Bescheid

über die Änderung und Ergänzung der
allgemeinen bauaufsichtlichen Zulassung
vom 4. Januar 2011

Z-33.47-1167

**Wärmedämm-Verbundsystem zur Anwendung auf Plattenwerkstoffen im Holzbau mit
angeklebten Dämmstoffplatten aus expandiertem Polystyrol
"SAKRET THERM Fertighaus"**

Anlage 6

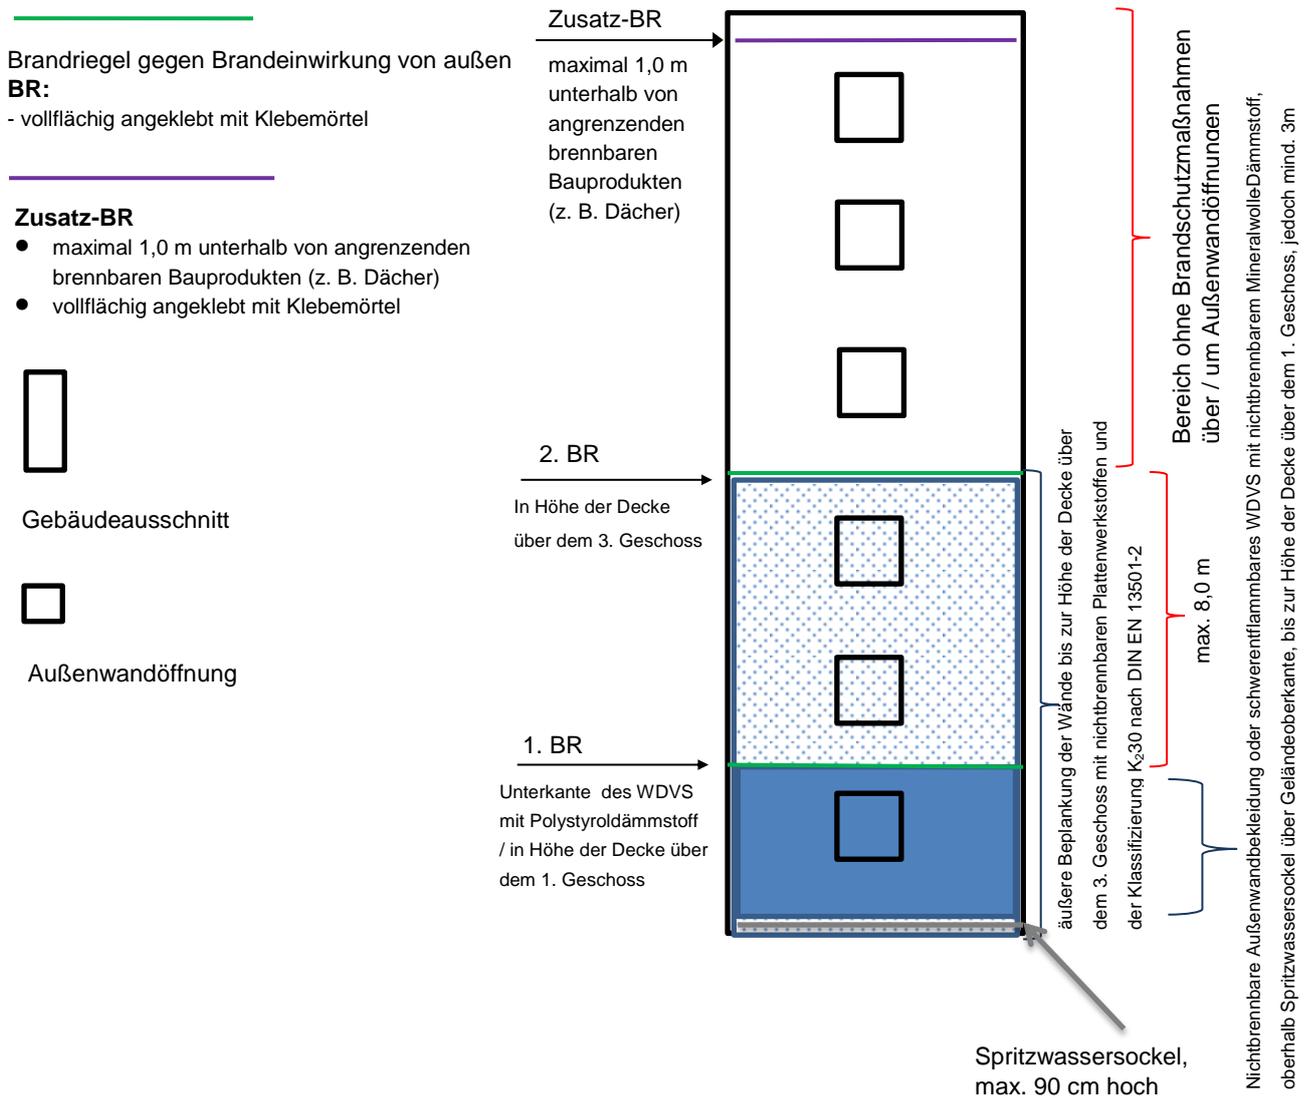
Bei schwerentflammbaren WDVS mit EPS-Dämmplatten müssen folgende Brandschutzmaßnahmen gegen eine Brandeinwirkung von außerhalb des Gebäudes ausgeführt werden (siehe Anlage 6):

1. äußere Beplankung der Wände bis zur Höhe der Decke des 3. Geschosses über Geländeoberkante oder genutzten angrenzenden horizontalen Gebäudeteilen (z. B. Parkdächer u. a.) mit nichtbrennbaren Plattenwerkstoffen (Baustoffklasse DIN 4102-A oder Klassen A1 bzw. A2 - s1,d0 nach DIN EN 13501-1),

2. Ausführung einer nichtbrennbaren Außenwandbekleidung oder eines schwerentflammbaren WDVS mit nichtbrennbaren Mineralwolle-Dämmstoff oberhalb eines maximal 90 cm hohen Spritzwassersockels über Geländeoberkante oder genutzten angrenzende horizontale Gebäudeteilen nach Nr. 1 bis zur Höhe der Decke über dem 1. Geschoss, jedoch auf mindestens 3 m Höhe,

3. ein Brandriegel an der Unterkante des WDVS mit EPS-Dämmstoff,
4. ein Brandriegel in Höhe der Decke des 3. Geschosses über Geländeoberkante oder angrenzenden horizontalen Gebäudeteilen nach Nr. 1, jedoch zu dem darunter angeordneten Brandriegel mit einem Achsabstand von nicht mehr als 8 m. Bei größeren Abständen sind zusätzliche Brandriegel einzubauen,

5. weitere Brandriegel an Übergängen der Außenwand zu horizontalen Flächen (z. B. Durchgänge, -fahrten, Arkaden), soweit diese in dem durch einen Brand von außen beanspruchten Bereich des 1. bis 3. Geschosses liegen.

- Höhe ≥ 200 mm,
- nichtbrennbare Mineralwolle-Lamellenstreifen, Baustoffklasse A1 oder A2 nach DIN 4102-1 bzw. Klasse A1 oder A2 - s1,d0 nach DIN EN 13501-1, nicht glimmend, aus Steinfasern mit einem Schmelzpunkt von mindestens 1000 °C geprüft nach DIN 4102-17, mit einer Rohdichte zwischen 60 und 100 kg/m³,
- mit einem Klebemörtel vollflächig angeklebt.

Weiterhin ist ein Brandriegel (wie vorstehend beschrieben) maximal 1,0 m unterhalb von angrenzenden brennbaren Bauprodukten (z. B. am oberen Abschluss des WDVS unterhalb eines Daches) in der Dämmebene des WDVS anzuordnen. Dieser Brandriegel ist ebenfalls mit einem Klebemörtel vollflächig anzukleben.
